**Verslag huishoudelijke elektrische installatie op laagspanning en zeer lage spanning****Algemeen:**

Referentie: 009-20260602-01	Datum controle: 02/06/2026
Keurder: 009

Eigenaar: Onbekend	EAN-code: 541448820059393724
Adres installatie: Egelweg 10, 3140 - Keerbergen	Nummer teller(s): 1lgz0480951212
	Distributienetbeheerder installatie: Fluvius
Datum uitvoering installatie: ☒ Vóór 01/10/1981 ☐ Tussen 01/10/1981 en 01/06/2020 ☐ Vanaf 01/06/2020	
Type: ☒ Wooneenheid ☐ Niet-huishoudelijk ☐ PV ☐ Batterij ☐ Laadpaal

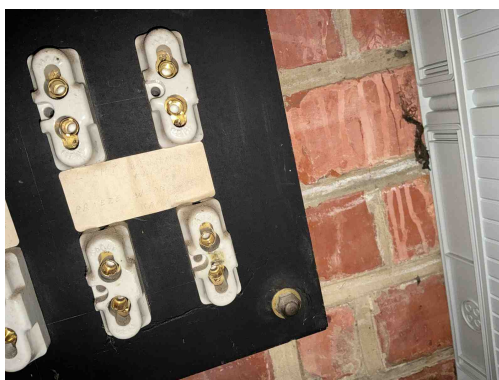
- B06** - Het elektrisch verdeelbord heeft niet de minimale beschermingsgraad IPXX-B in een gewone ruimte (Boek 1: 4.2.2.3).
- B28** - Het elektrisch verdeelbord in een huishoudelijke ruimte is niet voorzien van een achterwand (Boek 1: 5.3.5.1).

- B29** - Het elektrisch verdeelbord in een huishoudelijke ruimte is niet voorzien van een deur (Boek1: 5.3.5.1).
- D03** - Er is geen differentieelstroominrichting van maximum 300 mA geplaatst in het begin van de elektrische installatie van een residentieel geheel (incl. in de gemeenschappelijke delen) (Boek 1: 4.2.4.3, 4.2.4.4).

- D05** - Er is geen ondergeschikte differentieelstroominrichting van maximum 30 mA geplaatst voor de beveiliging van de ruimte(n) die een badkuip en/of douche bevatten (Boek 1: 4.2.4.3).

- D26** - Er is geen ondergeschikte differentieelstroominrichting van maximum 30 mA geplaatst voor de beveiliging van wasmachine/afwasmachine/droogkast (Boek 1: 4.2.4.3.b).

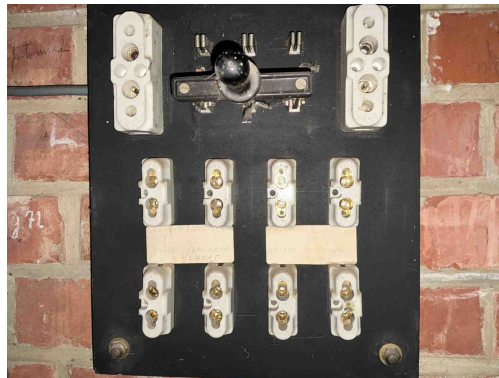
- I01** - De waarde van de isolatieweerstand per kring dient tenminste 0,50 Mohm (1000 x Utest) te zijn (Boek 1: 6.4.5.1).

Opmerking: Middelste rij meest rechtste, onderste rij twee laatste van rechts

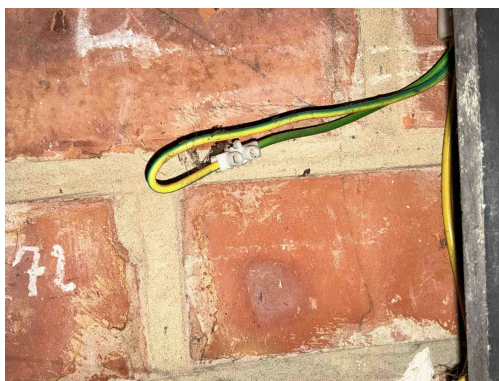
B30 - De houder van de beveiliging in een huishoudelijke ruimte is niet voorzien van aangepaste kalibreerelementen (Boek1: 5.3.5.5).

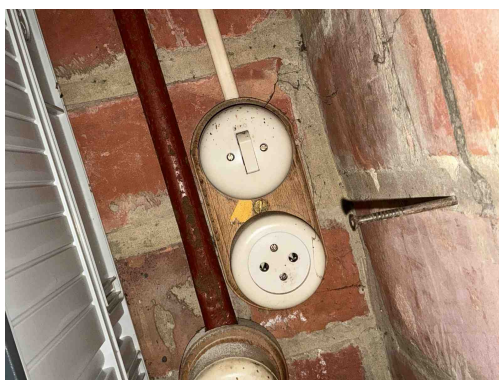
C35 - Er zijn doorverbindingen gemaakt met lusterklemmen; er kon niet aangetoond worden dat deze klemmen geschikt zijn voor de aanwezige spanning, stroom en draadsectie en dat ze "CE" zijn (Boek 1: 1.4.2.1.).

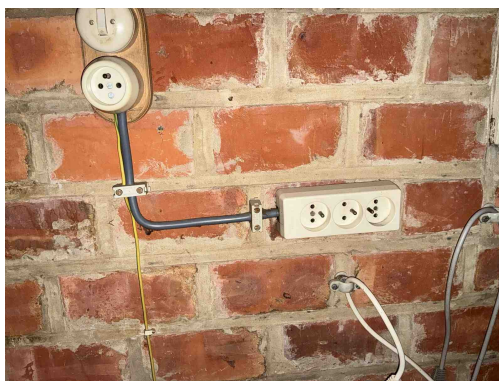
T11 - De contactdozen waarvan de toegekende stroomsterkte maximaal 16A en de toegekende spanning maximaal 250V bedraagt en niet bedoeld zijn voor de voeding van een of meerdere verbruikstoestellen voor een specifiek doel en niet geplaatst zijn in of op schakel- en verdeelborden, beschikken niet of IPXX-D (incl. gemeenschappelijke delen residentieel geheel) (Boek 1: 4.2.2.3/5.3.5.2).

Opmerking: Algemeen,...

A20 - Er bevindt zich een contactdoos zonder beschermingsgeleider in de elektrische installatie. Deze is niet geplaatst achter een differentieelstroombeschermingsinrichting met grote (max. 30mA) of zeer grote (max. 10mA) gevoeligheid.

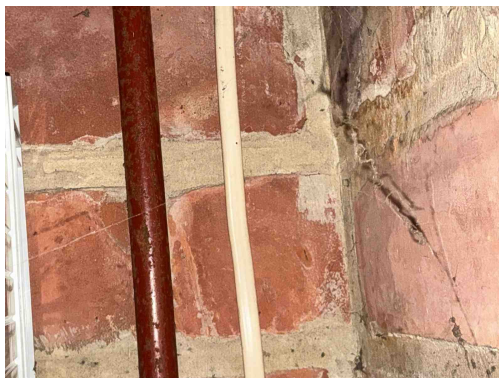
T21 - Het elektrisch materieel is niet geplaatst volgens de voorschriften van de fabrikant/ regels van goed vakmanschap . (Boek 1: 1.4.1.3)

Opmerking: Verlengsnoer dient niet voor vaste aansluitingen

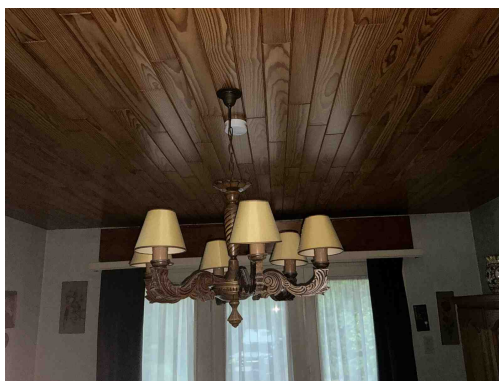
C27 - Het gebruik van geleiders van het type VTLMb (côte-à-côte) is niet toegestaan (Boek 1: 1.4.2.1).

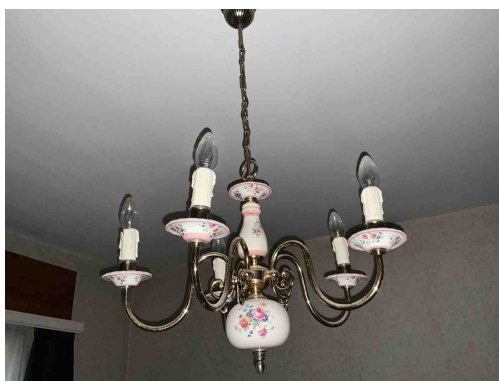
Klasse 0 is verboden

Opmerking: Living, slaapkamers

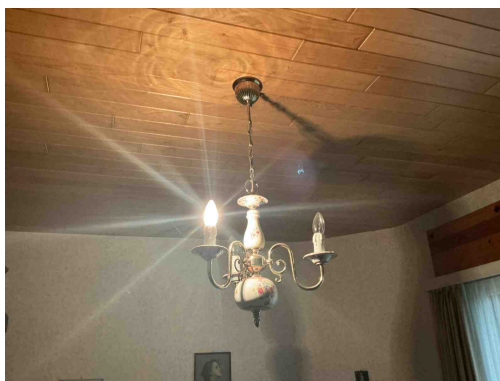
Klasse 0 is verboden

Opmerking: Living, slaapkamers

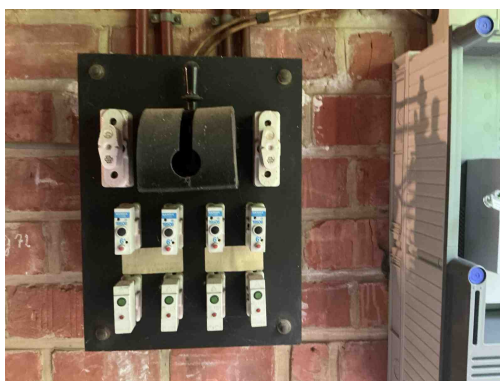
Klasse 0 is verboden

Opmerking: Living, slaapkamers
